Dotazy lanovka + lanopás

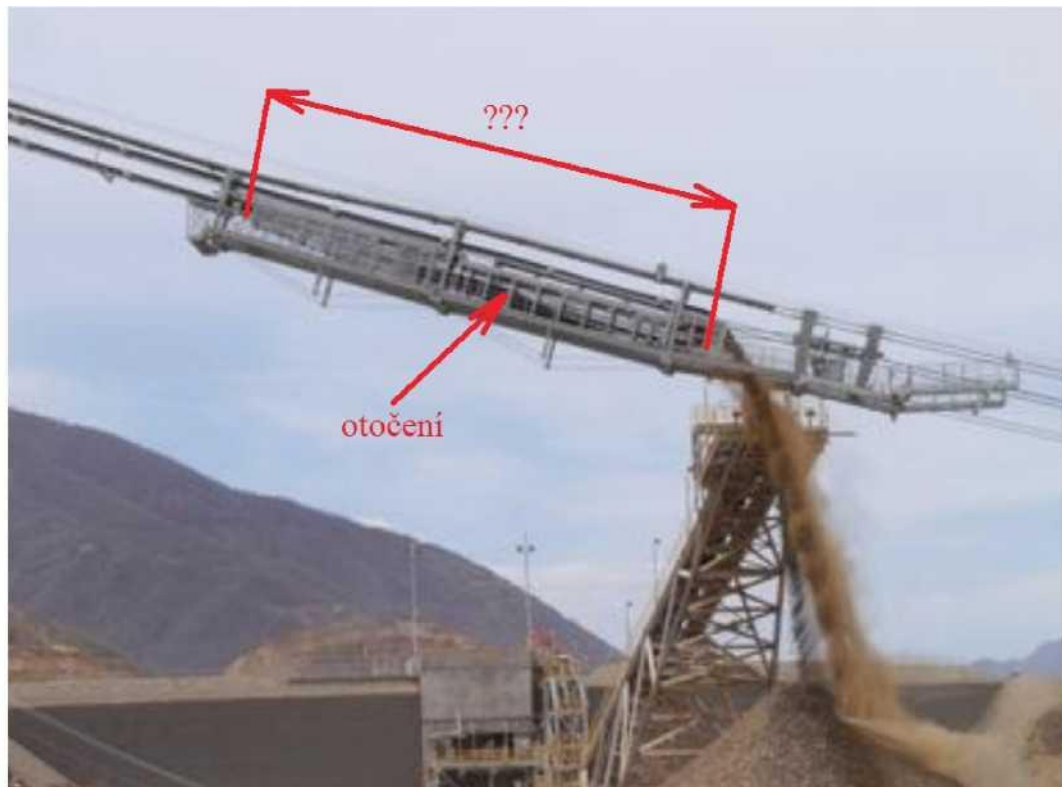
- Spodní větev lanopásového dopravníku se v blízkosti koncových bodů dopravníku otáčí o 180 stupňů, aby dno bylo opět dole. V jaké vzdálenosti od koncových bodů k tomu dochází (viz obrázek - zdroj hub-4.com)? Jak je ošetřeno, aby v této oblasti nedošlo k vypadávání zbytkového materiálu?

Pod prostorem, kde dochází k otáčení pásu bude instalován pomocný sběrný dopravník, který bude odnášet veškerý zbytkový materiál do koncové stanice.
